## VYSVĚTLENÍ ZADÁVACÍ DOKUMENTACE Č. 1

**Název veřejné zakázky:** ERDF KVALITA ZČU - „Bezpečnostní a protipožární dveře FEL, Univerzitní 26, Plzeň“

**Zadavatel:** Západočeská univerzita v Plzni  
sídlem Univerzitní 8, 301 00 Plzeň  
IČO: 497 77 513

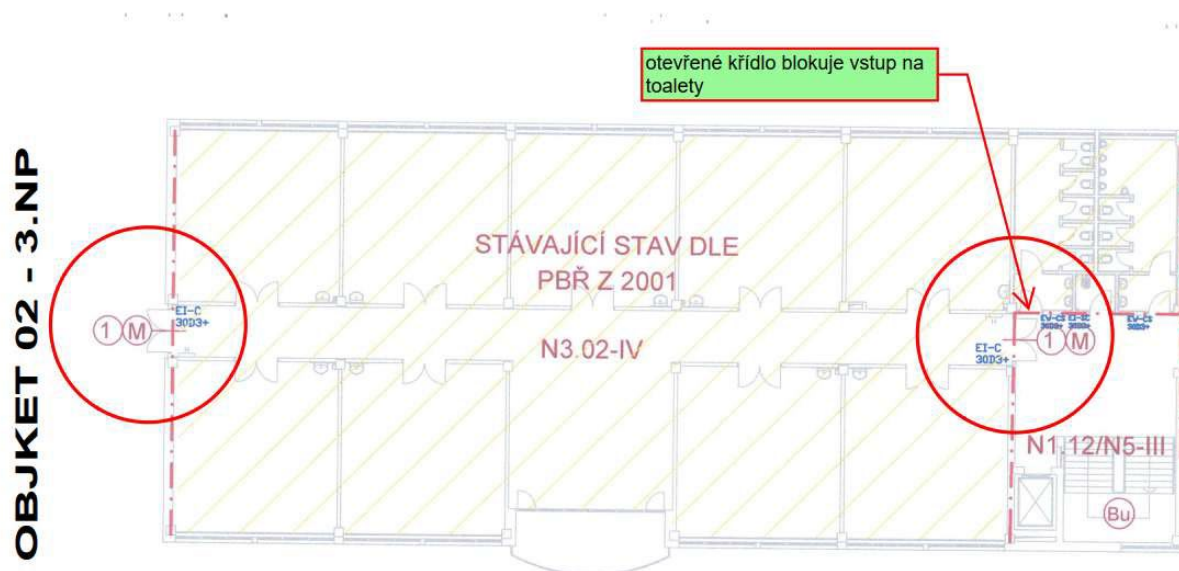
1. Jsou součástí zadání nějaké bezpečnostní dveře, jak se píše v názvu zakázky?
2. V některých pozicích není možné (nebo vhodné) aretovat dveřní křídlo magnetem v poloze trvale otevřeno, protože otevřené křídlo by blokovalo například vstup na toalety nebo by omezovalo průchod schodištěm. Dle informací z prohlídky není nutné ozasovat magnety ani na všechna pasivní křídla. Žádáme proto o potvrzení nebo úpravu specifikace počtu aretačních magnetů.
  - a) Viz a. např. SO 02 - 3.NP

- 2. V některých pozicích není možné (nebo vhodné) aretovat dvevní křídlo magnetem v poloze trvale otevřeno, protože otevřené křídlo by blokovalo například vstup na toalety nebo by omezovalo průchod schodištěm. Dle informací z prohlídky není nutné ozasovat magnety ani na všechna pasivní křídla. Žádáme proto o potvrzení nebo úpravu specifikace počtu aretačních magnetů.**

Zadavatel tímto potvrzuje, že v místech, kde by došlo k bránění vstupu do jiné místnosti nebude tato úprava schodiště prováděna. Upraveno v nové verzi soupisu prací.

#### OBJKET 02 - 2.NP

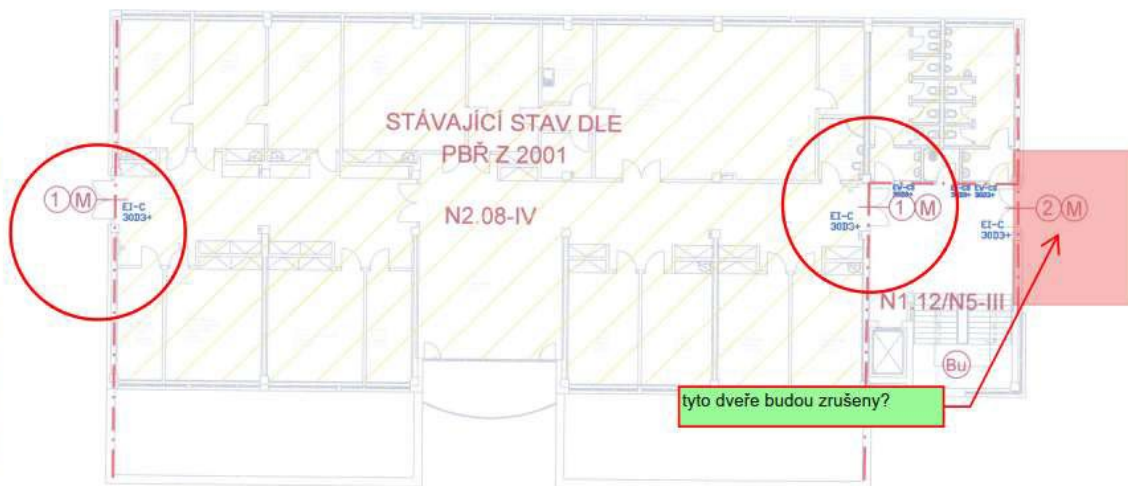
4. Dle informací z prohlídky není požadována výměna ocelových dveří v SO 02. Žádáme proto o potvrzení a úpravu ve výkazu výměr (položka 15 v SO 02)

- 4. Dle informací z prohlídky není požadována výměna ocelových dveří v SO 02. Žádáme proto o potvrzení a úpravu ve výkazu výměr (položka 15 v SO 02)**

Ano nebudou měněny, investor nepožaduje. Upraveno v nové verzi soupisu prací.
